**AVIS RELATIF À LA PROTECTION
CONTRE LES EVENTUELS EFFETS NOCIFS ET NUISANCES
PROVOQUÉS PAR LES RAYONNEMENTS NON IONISANTS
GÉNÉRÉS PAR DES ANTENNES ÉMETTRICES STATIONNAIRES**

Commune : NEUFCHATEAU - Exploitant : PROXIMUS

Référence exploitant : 61GRA_00

Rapport n° 2831 / 2024

Figure 1 : Vue en plan des lieux de séjour et des points de contrôle

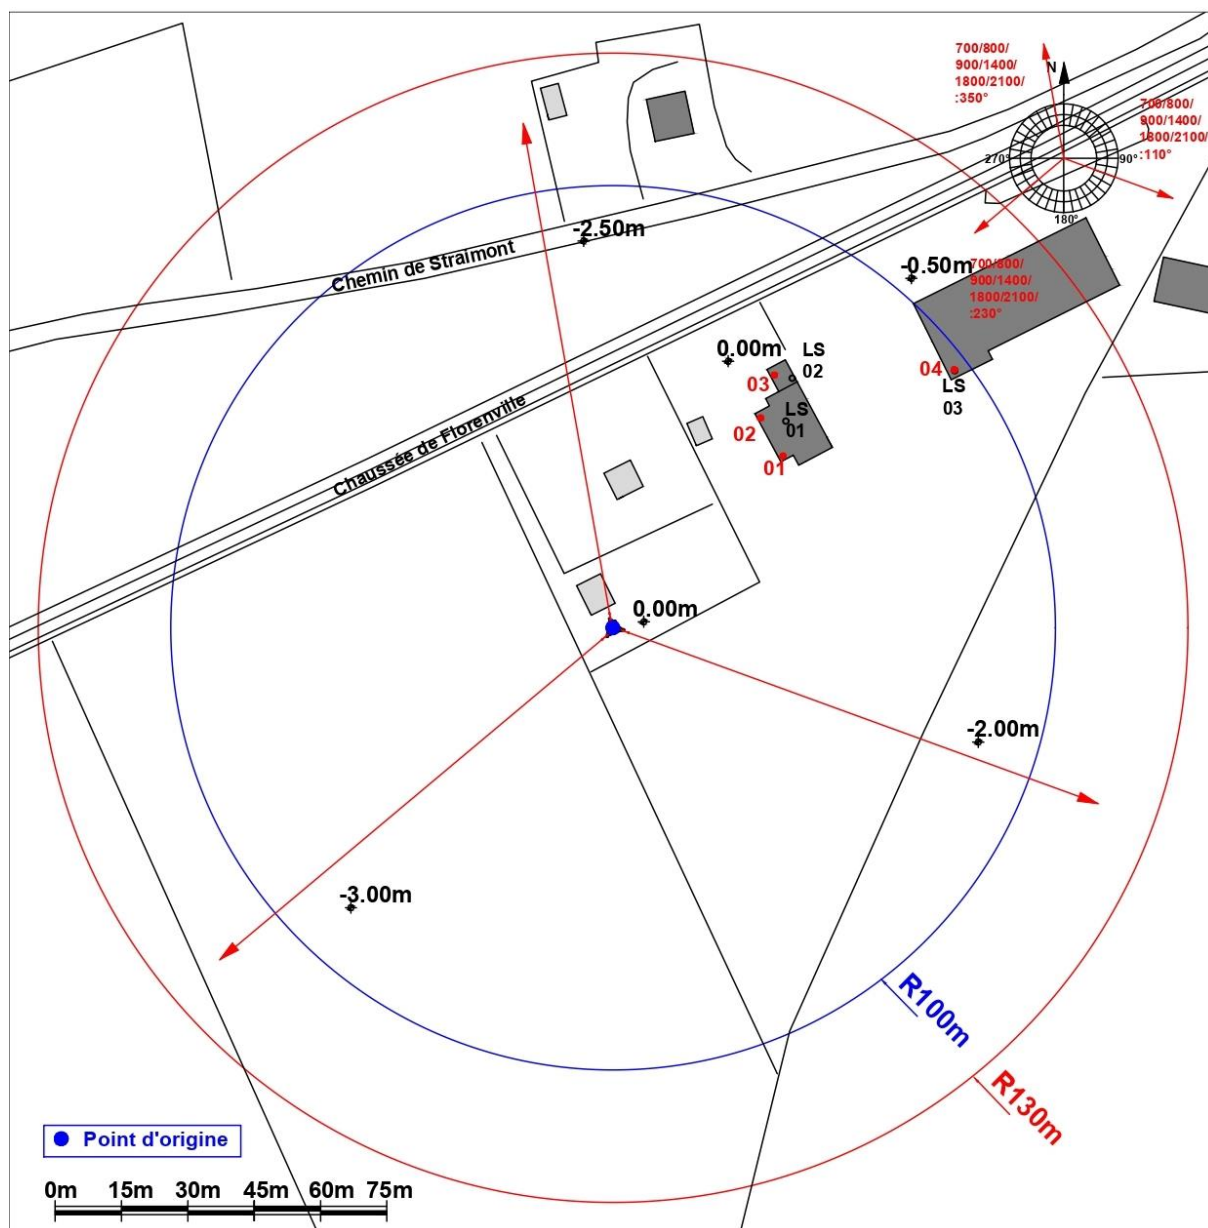
- le numéro du point de contrôle repris sur un des plans de la figure 1;
- le numéro du LS dans lequel se trouve le point de contrôle de la 1^{ère} colonne ;
- l'atténuation d'obstacle prise en compte pour le calcul de l'indice d'exposition dans le LS ;
- le résultat du calcul de l'indice d'exposition.

N° point de contrôle	LS	Atténuation (dB)	Indice d'exposition relatif à la limite par installation IE_i
2	LS01	3,0	0,006
3	LS02	3,0	0,006
1	LS01	3,0	0,005
4	LS03	3,0	0,003

En ce qui concerne les antennes de l'installation mentionnées dans le tableau 1, la distance maximale à laquelle la limite pourrait être atteinte, à l'extérieur, est égale à 84,4 m. S'il n'y a pas de LS à une distance inférieure, les antennes respectent forcément la limite d'immission.

Dans le cas des LS situés à l'intérieur des bâtiments, une atténuation d'obstacle est prise en compte et il en résulte que la distance maximale à laquelle la limite pourrait être atteinte se réduit à 59,8 m.
